INFORME N° 01 DE ACTIVIDADES - CONTRATO No. 13022025-0349

- Revisión proyecto denominado "**ESTUDIOS Y DISEÑOS DE LA VÍA TERCIARIA "LA ALEMANIA – EL MADROÑO" PARA EL PROYECTO "MEJORAMIENTO DE LA INFRAESTRUCTURA VIAL" EN EL MUNICIPIO DE BELALCÁZAR CALDAS**" donde se plantearon los requerimientos en los componentes del volumen de tránsito y del diseño de pavimentos donde se plantearon los siguientes requerimientos para cumplir con la normativa técnica vigente colombiana. Donde los apuntes más relevantes son los siguientes:

Figura 1.- *Distribución y ubicación de prospección geotécnica de pavimentos.*

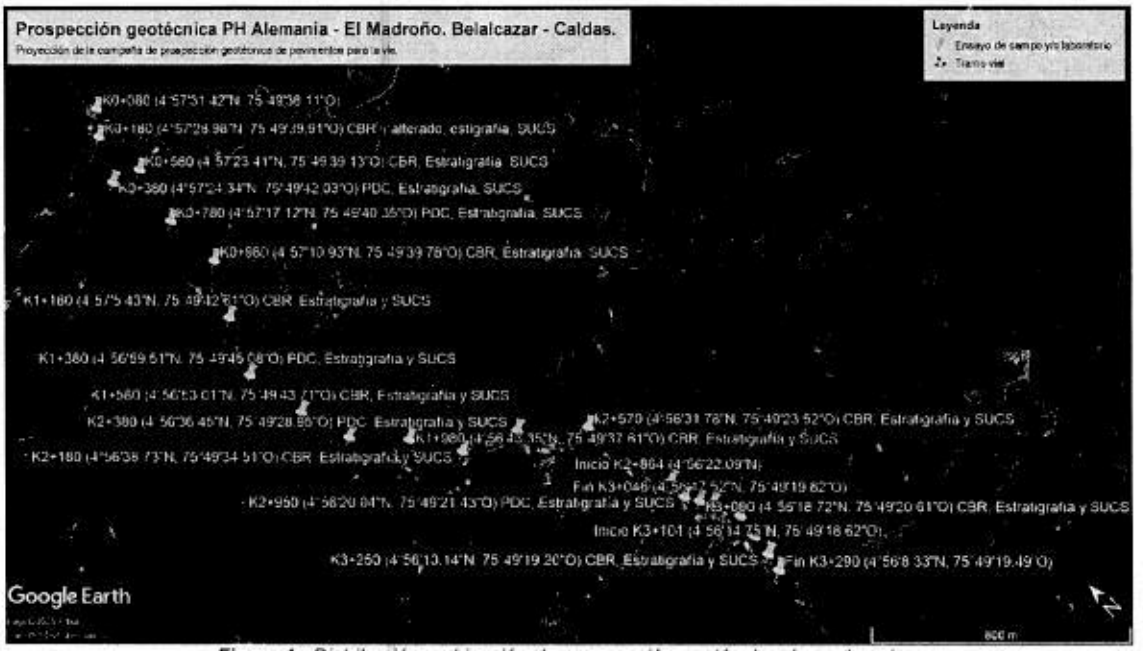
1. De acuerdo con los requerimientos presentados en el oficio denominado "PH Madroño oficio revision TTO y PAV" para la apropiación de los diseños se ´plantean los siguientes requerimientos como insumo fundamental para la validación. se presenta la caracterización de la subrasante de acuerdo con las distancias de la normativa técnica colombiana. Sin embargo, de acuerdo con el registro fotográfico que se presenta y los resultados obtenidos se presentan las siguientes observaciones en cuanto a la calidad del insumo presentado para realizar estudios y diseños en el componente de validación de las condiciones para implantar la estructura tipo de las placas huellas.

2. Si bien el CBR de diseño en el informe da igual al 3.0%, en la clasificación del suelo en la tabla 5 se refieren a índices de plasticidad mayores a 50%, lo cual debería verificarse y en caso de corroborarse se debería proponer sustituciones para este suelo.

3. Aun cuando se presenten los formatos de laboratorio y de muestreo, dadas las consideraciones de la responsabilidad de la firma del volumen de pavimentos y las condiciones anteriormente expuestas, se plantea la prospección y se adjunta el archivo de localización de Google Earth en formato KMZ.
